# TEK17 § 13-15. Våtrom og rom med vanninstallasjoner

## Preaksepterte ytelser

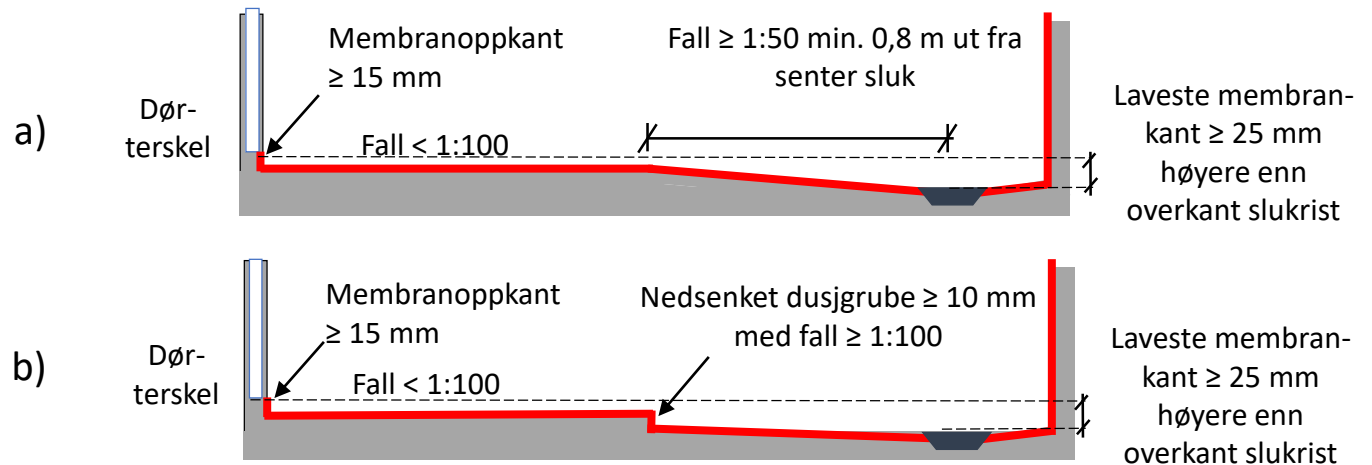
15.01.2018: Krav til membranoppkant ved dørterskel redusert fra minimum 25 mm til minimum 15 mm
